**INFORME CONSOLIDADO DE SOLICITUD DE ACLARACIONES, RECTIFICACIONES
Y/O AMPLIACIONES AL ESTUDIO DE IMPACTO AMBIENTAL DEL PROYECTO
“EXTENSIÓN DE VIDA ÚTIL DE MINERA LOS PELAMBRES”.**

Nombre del Titular : Minera Los Pelambres.
Nombre de los Representantes : Juan Esteban Poblete Newman.
Legales : Monserrat Pastor Montaña.
Dirección : Avenida Apoquindo N°4.001, piso N°18, Comuna de Las
Condes, Región Metropolitana.

El presente Informe Consolidado de Solicitud de Aclaraciones, Rectificaciones o Ampliaciones al Estudio de Impacto Ambiental del Proyecto denominado “**Extensión de Vida Útil de Minera Los Pelambres**”, contiene las observaciones generadas en virtud de la revisión del Estudio de Impacto Ambiental.

Figura 2-51: Disposición General Sistema de Drenaje (dren principal y drenes laterales)

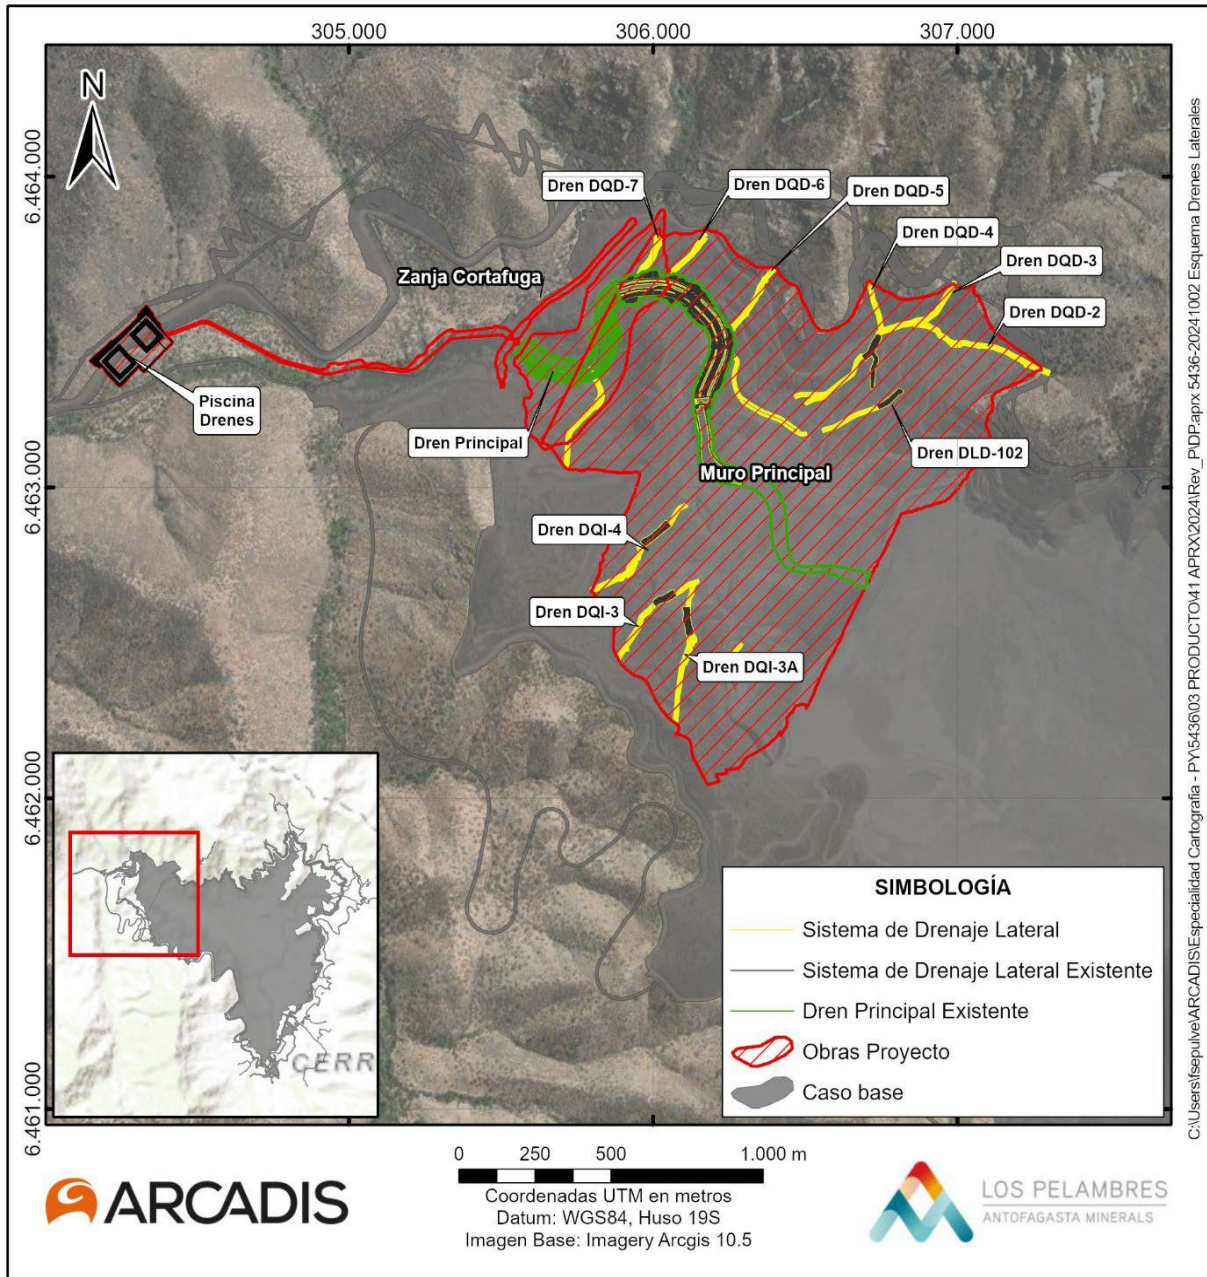
- 5.5.3. Se solicita al Titular indicar como empalmara el dren basal existente con el nuevo dren basal, y si el existente es capaz de soportar el caudal con el cual se diseñó el del proyecto.
- 5.5.4. Se solicita al Titular realizar estudios que permitan conocer la caracterización mineralógica y geoquímica de las arenas de relaves y de los materiales que componen el sistema de drenaje, para poder determinar si son potenciales generadores de drenajes mineros.
- 5.5.5. Se solicita al Titular especificar los criterios utilizados para determinar la ubicación del vertedero de emergencias. Además, se requiere detallar las condiciones que activarían su utilización, incluyendo, pero no limitándose a área y profundidad de la laguna de aguas

Figura 1. Ejemplo de discrepancias en la delimitación del bosque nativo de preservación. En la obra Muro Principal, el Titular propuso la formación de BNP (FID 507); sin embargo, durante la visita a terreno se corroboró que parte de esta formación corresponde a formación xerofítica.

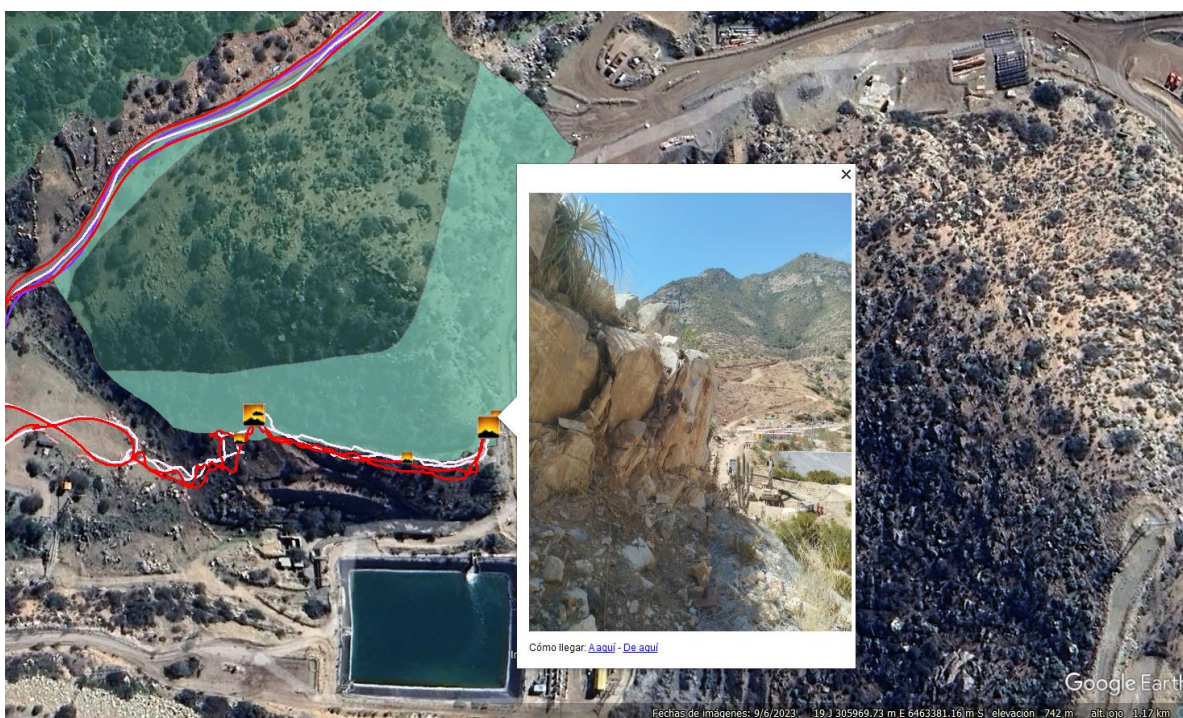
16.4.2.3. Respecto del numeral 3.2.4 del apéndice antes indicado “Estimación del número de individuos de la ECC y densidades de las especies acompañantes”, el Titular señala “El diseño de muestreo correspondió a un Muestreo Aleatorio Simple (MAS), con parcelas de inventario forestal de 500 m² (10x50m), seleccionadas aleatoriamente desde un marco de muestreo conformado por el conjunto de parcelas de 500 m² que cubren sin solapamiento

Figura 4. Bosque nativo de preservación de *Porlieria chilensis* y *Jubaea chilensis*, el cual será afectado e intervenido por la obra Canal de Desvío Sur.

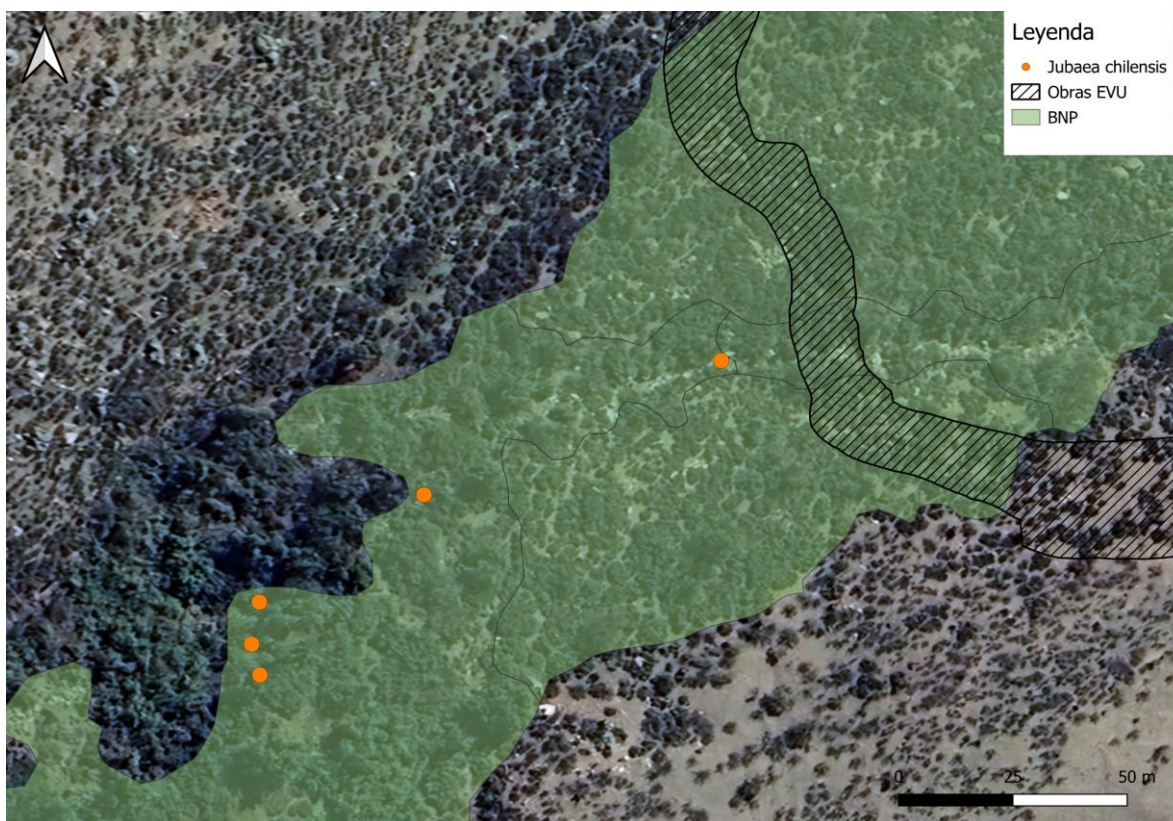
BNP en el sector, no se presentaron, por ejemplo, datos de parcelas que permitan corroborar que se trata de unidades diferenciadas. Dado el grado de continuidad del parche, esta formación quedaría sujeta a intervención y/o alteración de su hábitat, sin que el Titular haya identificado la presencia de *Jubaea chilensis* como Especie Clasificada en Conservación objeto de intervención o alteración, ni se haya acompañado el informe de experto correspondiente.

En este contexto, se solicita al Titular aclarar y justificar la delimitación del BNP de *Jubaea chilensis* mediante datos cuantitativos y cualitativos, así como evaluar su posible afectación debido a la intervención o alteración de su hábitat por el emplazamiento de las obras del proyecto. En caso de que se configure alguna de estas situaciones, deberá realizar la tramitación correspondiente a la DIN, además de incorporar en los respectivos Informes de Descripción de Obras y Actividades, Informe de Imprescindibilidad e Informe de Experto los contenidos relativos a la afectación sobre BNP de *Jubaea chilensis*.

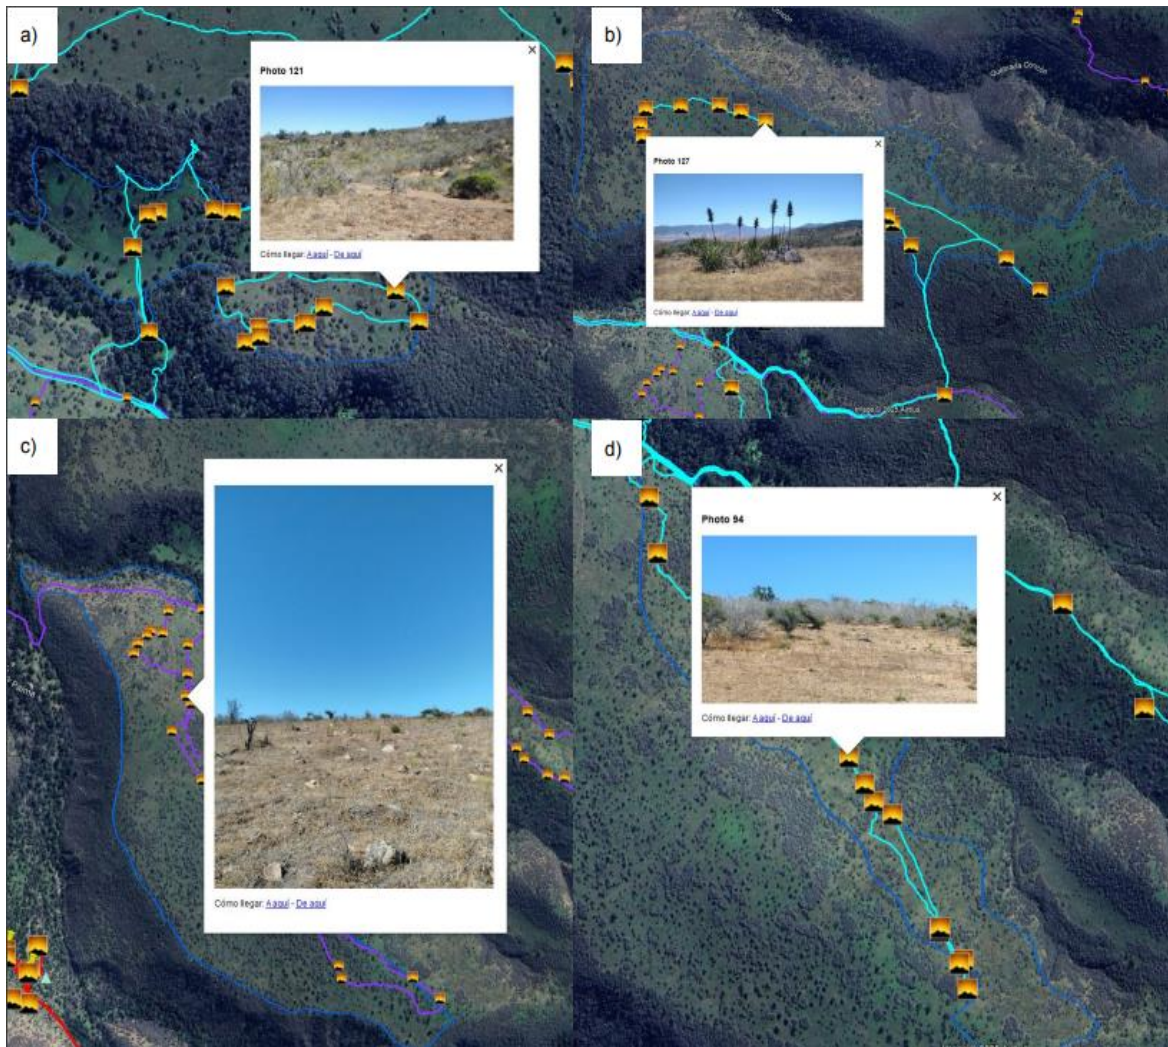
16.4.10. Respecto del numeral 7 “*Reforestación Legal*”, se solicita al Titular actualizar la superficie de reforestación legal propuesta, actualmente de 95,13 hectáreas, en función de la superficie de bosque nativo de preservación que será efectivamente intervenida por las obras y actividades del proyecto. Esta actualización debe realizarse en concordancia con las aclaraciones y rectificaciones indicadas en este informe, específicamente en relación con los siguientes apartados de los informes de experto: Caracterización de la vegetación de la cuenca de estudio, Censo de las especies en categoría de conservación afectadas por las obras o actividades del proyecto e Identificación de la(s) especie(s) en categoría de conservación.

Figura N°11. Superposición del sitio propuesto para la medida de conservación con el BNP de *Porlieria chilensis*.

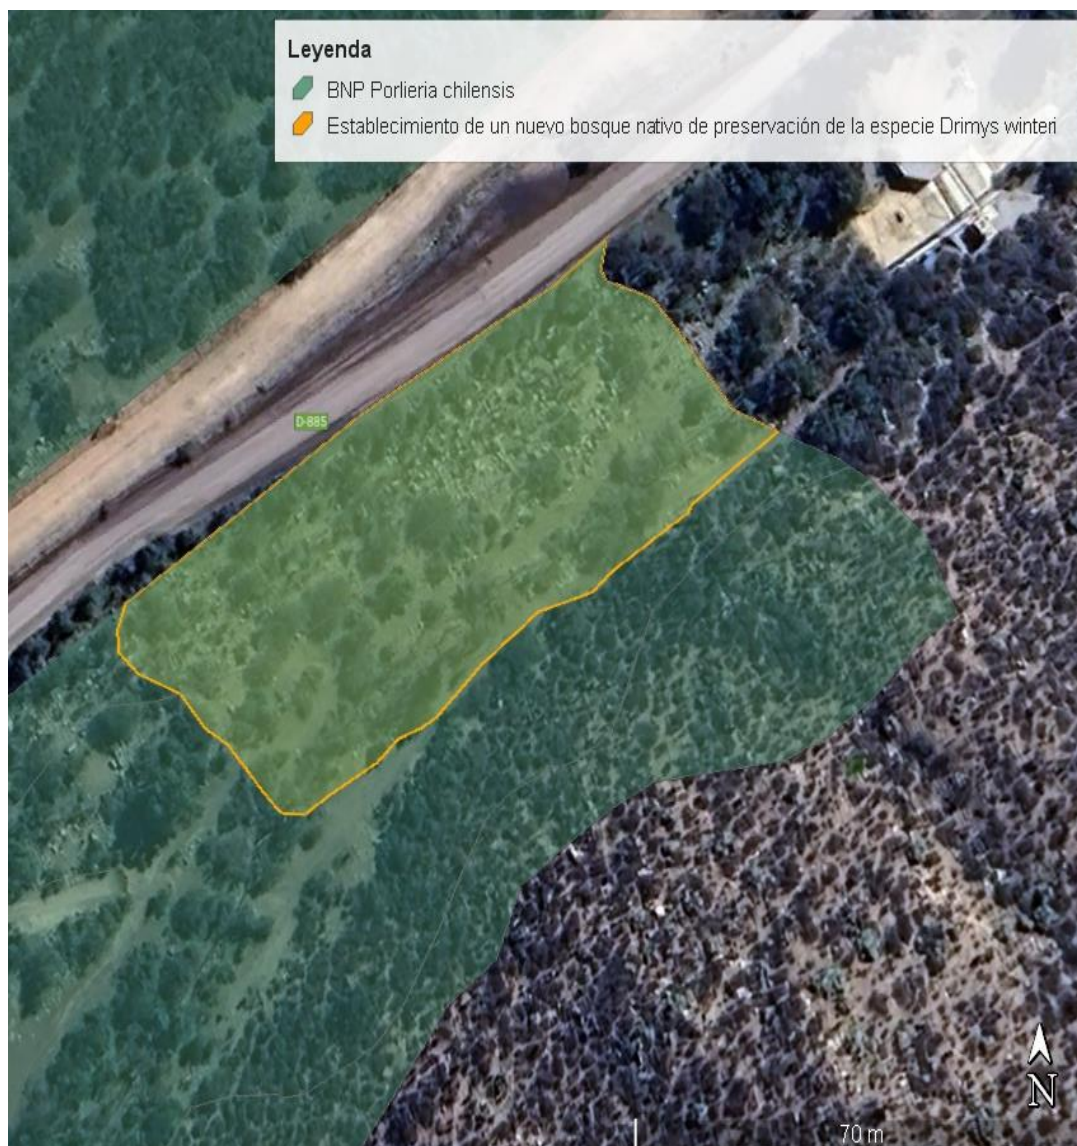
De acuerdo con la *Guía para la solicitud de excepcionalidad del artículo 19 de la Ley 20.283* (CONAF, 2020), específicamente en el numeral 2.2.4.4 sobre *Medidas para asegurar la continuidad de la especie*, estas deben considerar el principio de pérdida neta cero o una ganancia neta de biodiversidad. En este contexto, la medida propuesta se emplaza dentro de un bosque nativo de preservación de *Porlieria chilensis*, sin generar un incremento en la superficie de BNP dentro de la cuenca.

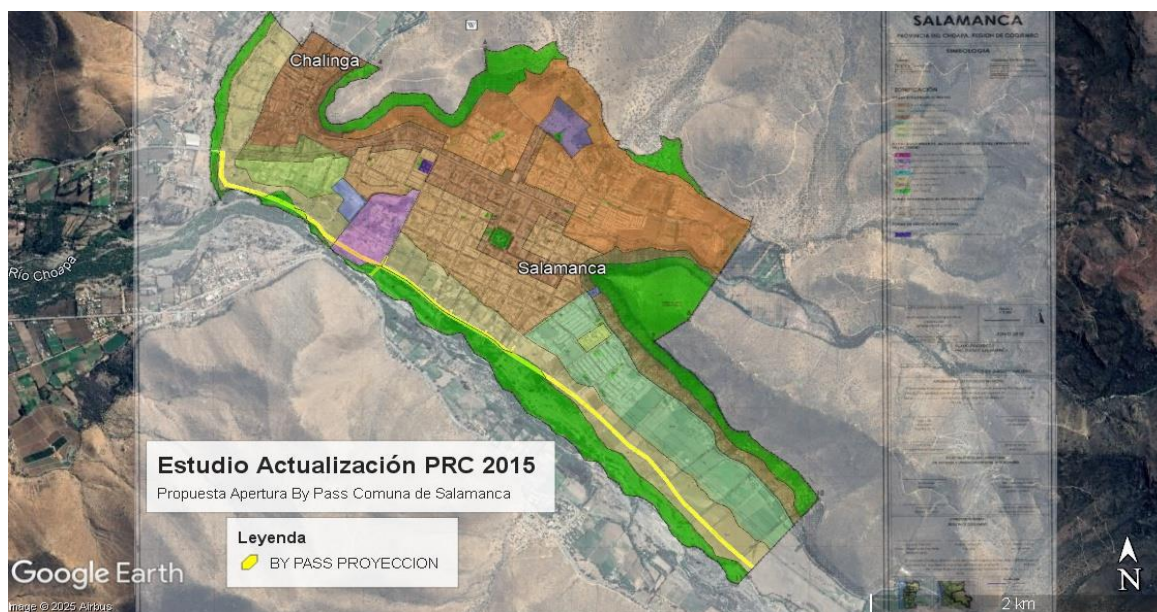
En atención a la información levantada a través del estudio de Plan Regulador Intercomunal de la Provincia de Choapa y la compatibilidad territorial que se espera que exista con el proyecto sometido a evaluación ambiental, se solicita al Titular revisar y evaluar la compatibilidad del proyecto respecto de los elementos protegidos por la legislación vigente, específicamente los sectores adyacentes al Santuario de la Naturaleza Quebrada Llau Llau y Santuario de La Naturaleza Laguna Conchalí en la Comuna de Los Vilos; además de los Monumentos Arqueológicos registrados por el Consejo de Monumentos Nacionales en la comuna de Los Vilos y Salamanca.
